DIRECTION DES ÉVALUATIONS ENVIRONNEMENTALES

**Rapport d'analyse environnementale pour le projet de
modification du décret n° 589-2004 du 16 juin 2004
relatif à la délivrance d'un certificat d'autorisation
en faveur du ministre des Transports pour la réalisation
du projet de réaménagement de la route 138
sur le territoire de la Municipalité de Portneuf-sur-Mer**

Dossier 3211-05-389

Le 28 septembre 2007

PROJET INITIAL

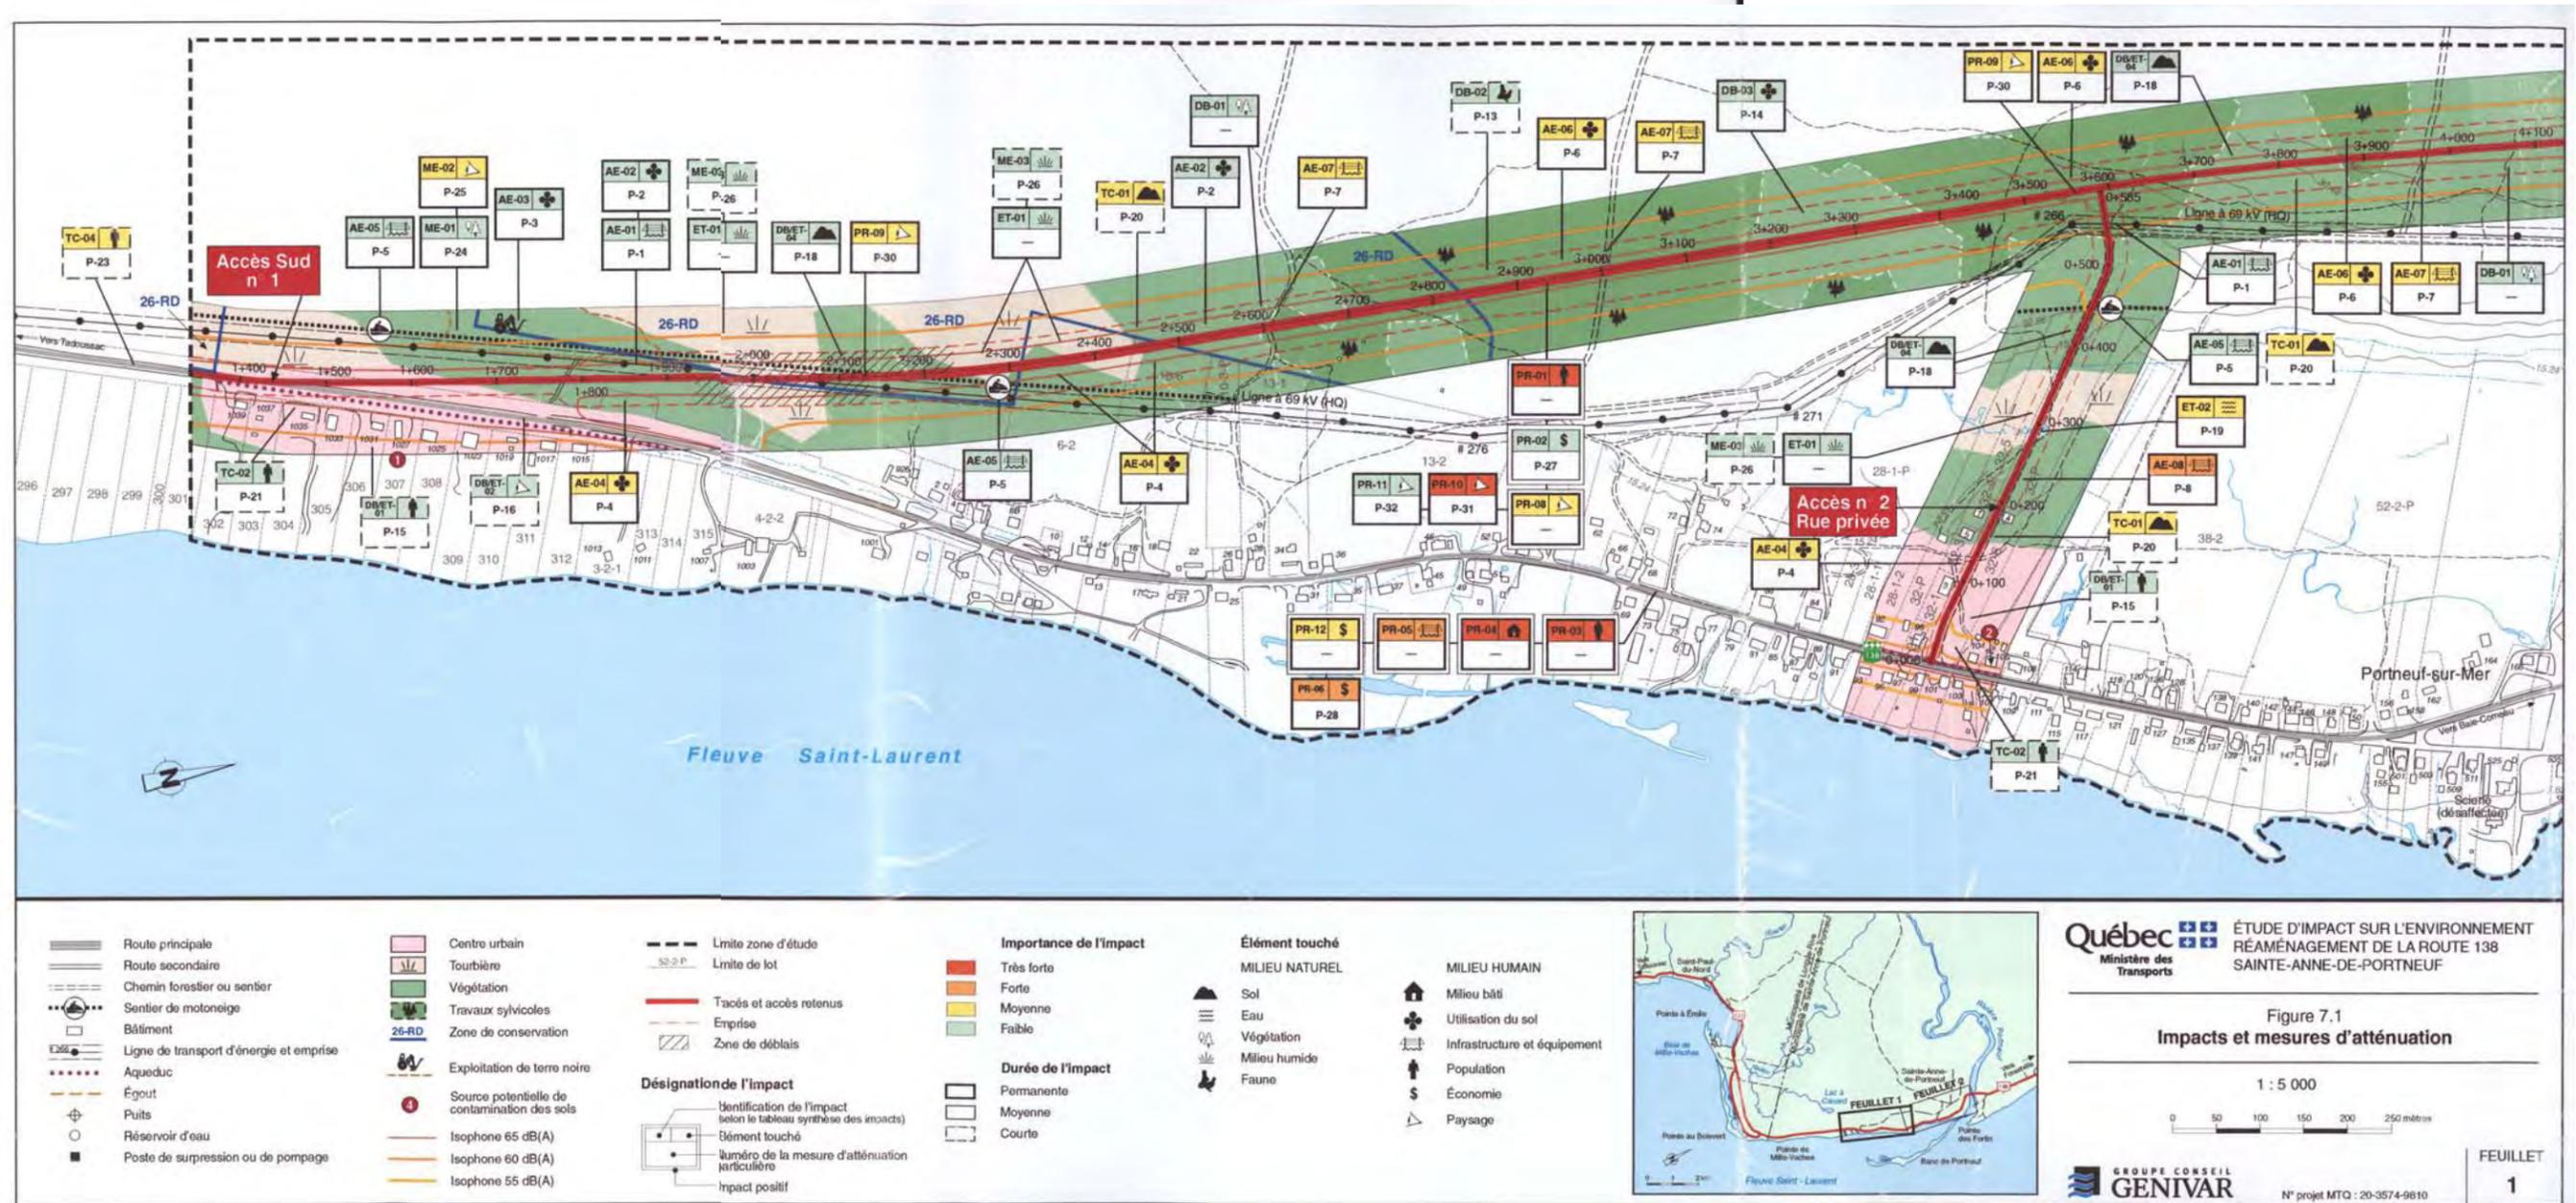
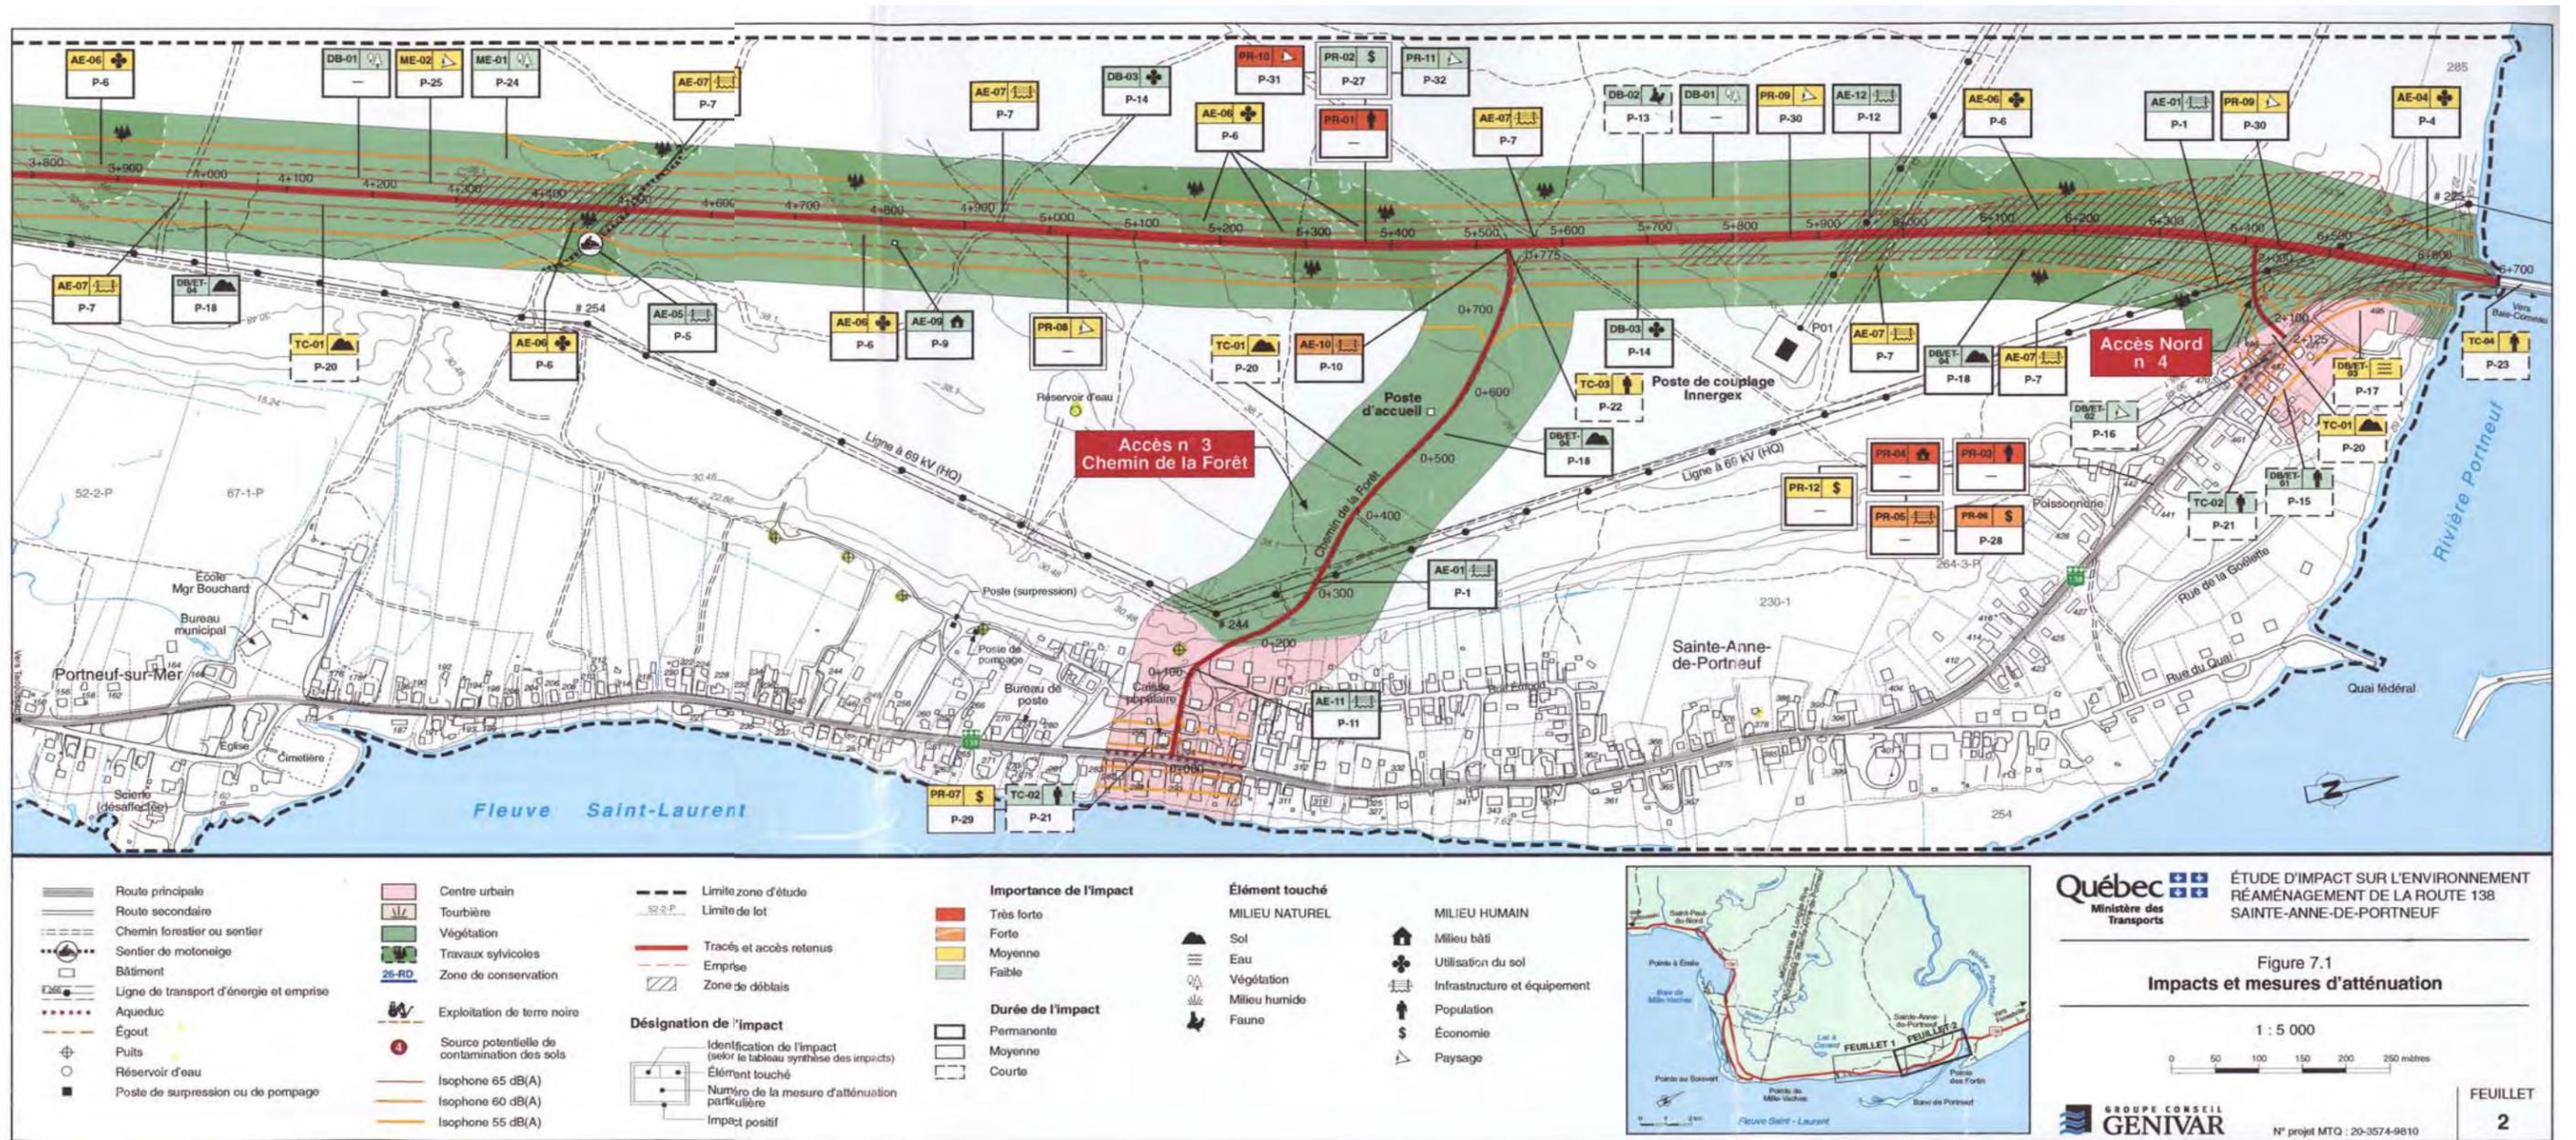
Lors de l'étape de conception des plans détaillés du projet de réaménagement de la route 138 à Portneuf-sur-Mer, l'étude approfondie de ces derniers a révélé que l'aménagement de deux des quatre routes d'accès initialement prévues (n° 1 et n° 4) n'était pas sécuritaire et requérait des correctifs (annexe 3). Le tracé de la route 138 a dû être adapté en conséquence, tout comme la fonction des deux autres accès (n° 2 et n° 3).

Il est à noter que le tracé projeté de la route 138, autorisé en 2004, empiétait sur 2 ha dans la partie inférieure de cette tourbière (annexe 3). L'impact avait alors été jugé faible et aucune compensation n'avait alors été exigée. Cette conclusion était basée sur le fait que la tourbière est en fin de cycle, qu'elle ne présente aucun élément écologique d'intérêt particulier, que certaines parties ont déjà été drainées et exploitées et que ce type d'écosystème est présent en abondance dans la région. La superficie affectée était de 2 ha, soit 11 % de la superficie totale.

CARTE 1 – COLLECTRICE N° 1

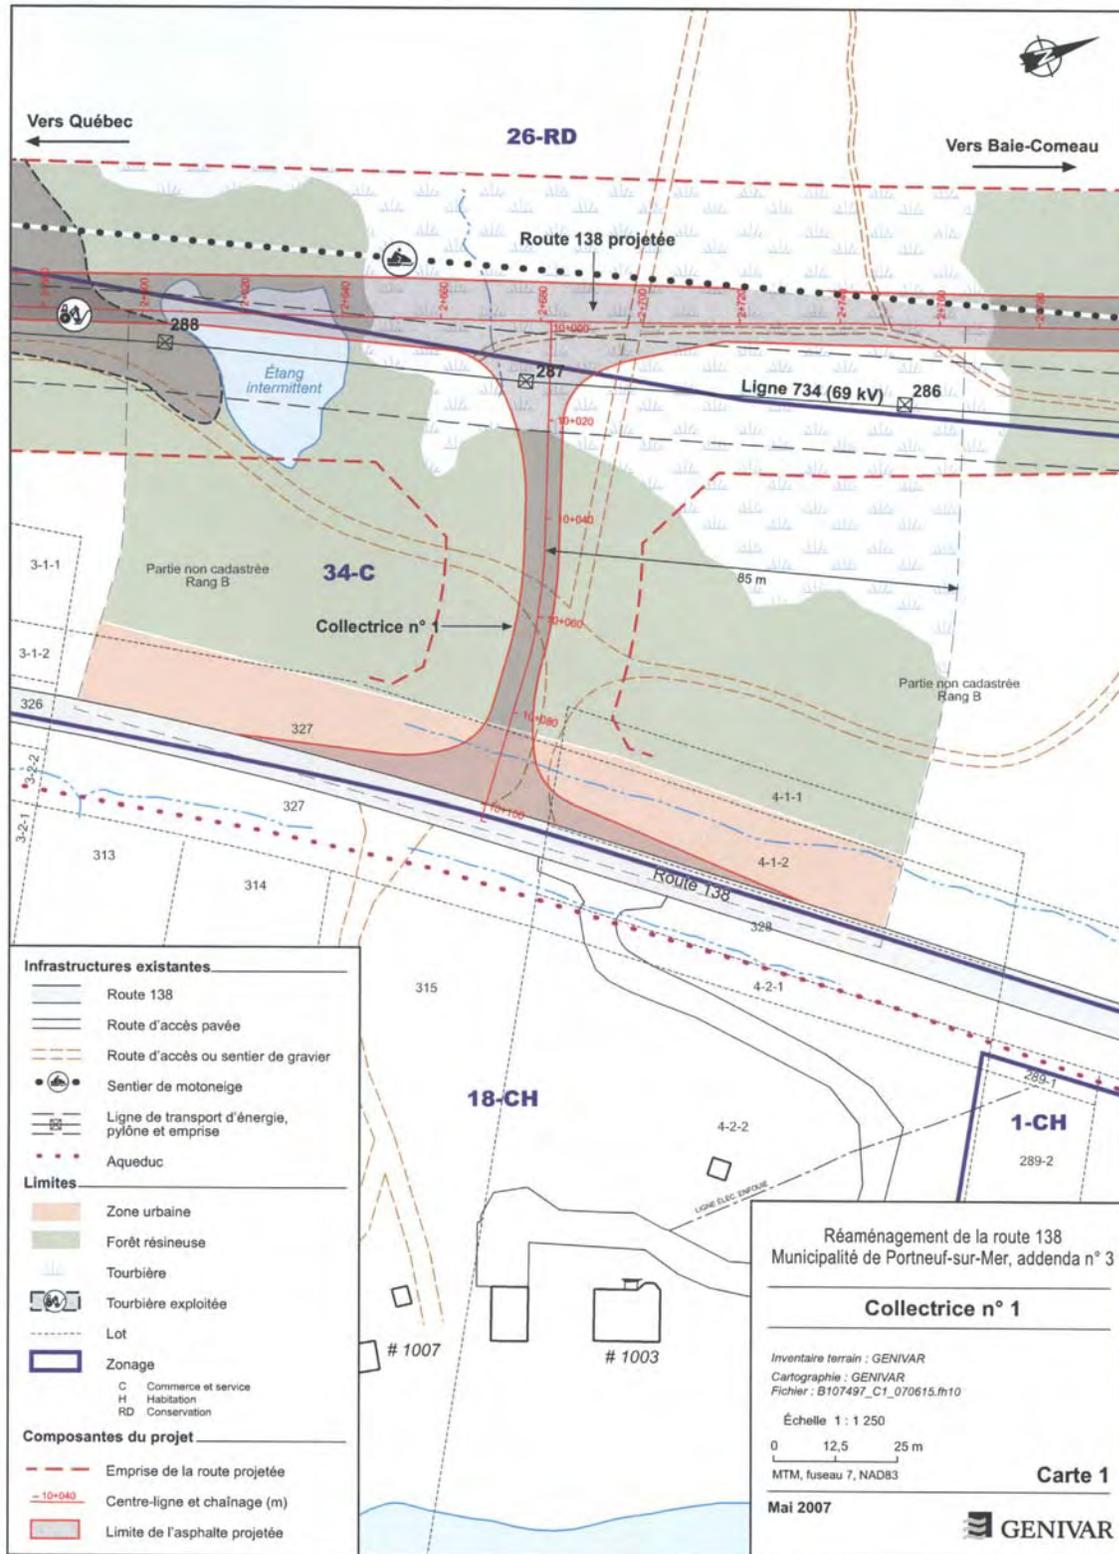
La route d'accès n° 1 empiète de 0,03 ha dans la partie sud d'une tourbière ayant une superficie totale de 18 ha (carte 1, annexe 5). Selon les spécifications du règlement de zonage de la municipalité, cet écosystème se situe dans la zone de conservation 26-RD dont les usages ont pour objet la protection, l'observation et l'interprétation de la nature.

L'Équipe d'analyse constate que la superficie de la tourbière qui serait affectée par l'accès n° 1 serait de 0,03 ha, ce qui ne représente qu'un faible pourcentage de l'empiètement occasionné par le passage de la route 138 qui a été autorisé en 2004. Puisque aucune compensation pour perte de milieu humide n'avait été exigée dans le cadre du décret initial, il devrait en être de même pour ce nouvel empiètement.
